Mission régionale d'autorité environnementale

Avis délibéré
de la Mission régionale d'autorité environnementale
Provence-Alpes-Côte d'Azur
sur la modification n°4 du plan local d'urbanisme d'Evenos (83)

**N° MRAe
2025APACA5/3870**

Figure 3: Plan de zonage avant modification n°4 du PLU -
Source : notice présentation

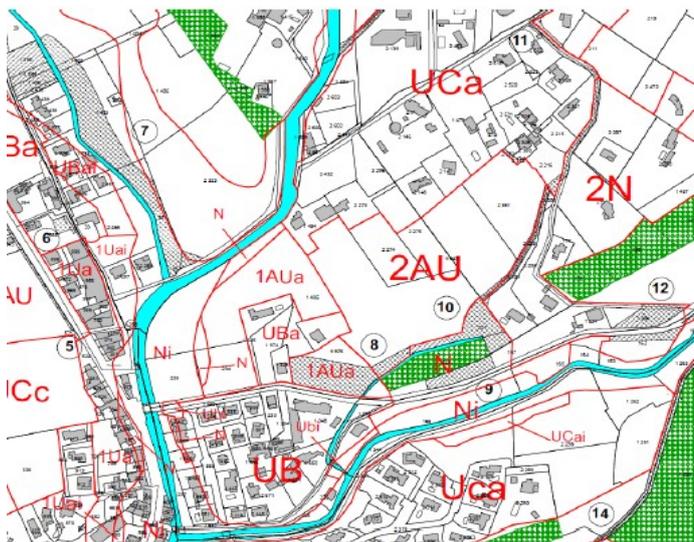
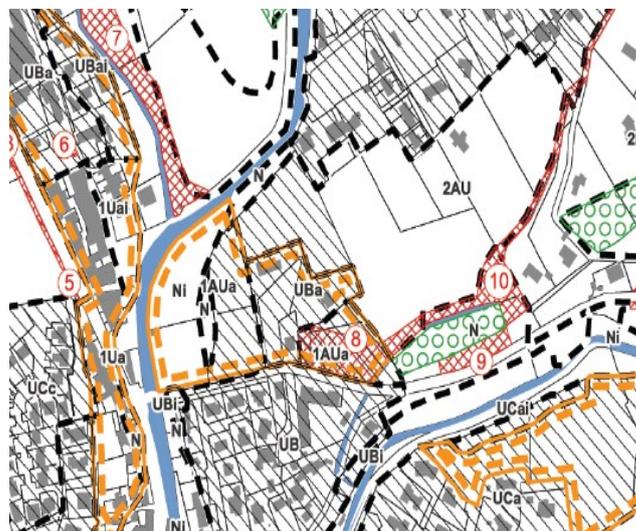
Le dossier ne caractérise pas le paysage aux abords du secteur de projet des Hermites (occupation et usages du sol, localisation des trames viaires, logique d'implantation du bâti, perceptions visuelles, etc.) et n'explique pas les enjeux paysagers se rapportant à la modification n°4 du PLU, notamment dans un contexte de modification des dispositions réglementaires concernant la hauteur des constructions autorisées.

La MRAe recommande de caractériser le paysage aux abords du secteur des Hermites, d'expliquer les enjeux paysagers et de fixer, dans le projet de PLU, des préconisations permettant de garantir l'intégration paysagère du secteur de projet concerné par l'OAP.

Figure 4: Nouveau schéma de principe d'aménagement du secteur des Hermites – Source :
notice présentation

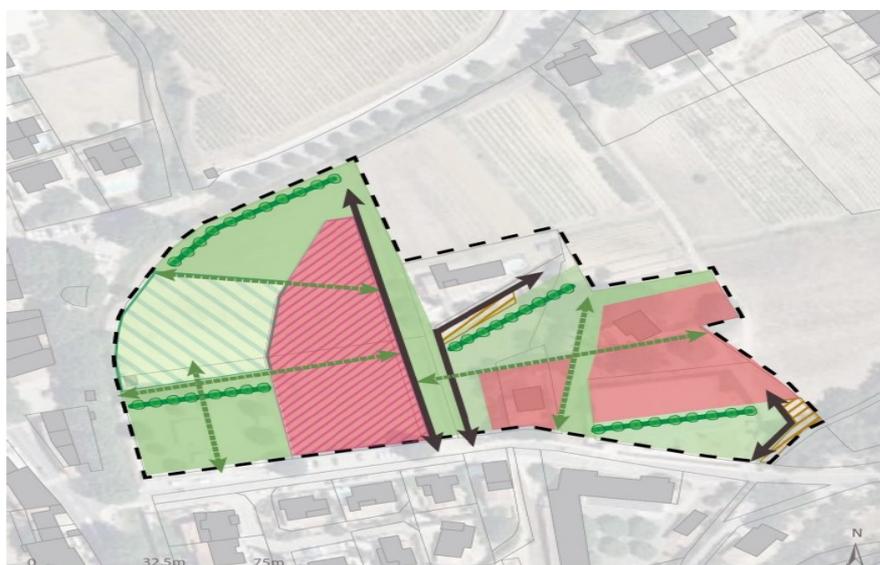
Concernant l'organisation des constructions, l'OAP ne donne que des indications d'ordre général comme « *le nouveau projet prévoit une meilleure intégration paysagère notamment avec l'aménagement de frange paysagère en périphérie ou au sein du secteur de l'OAP* ».

Au vu des enjeux liés à la localisation des nouvelles constructions dans un environnement bâti en entrée nord du village (habitat individuel), il apparaît nécessaire de fixer des préconisations en termes de volumétrie des bâtiments, de matériaux et de palette de couleurs, afin de favoriser leur insertion paysagère.
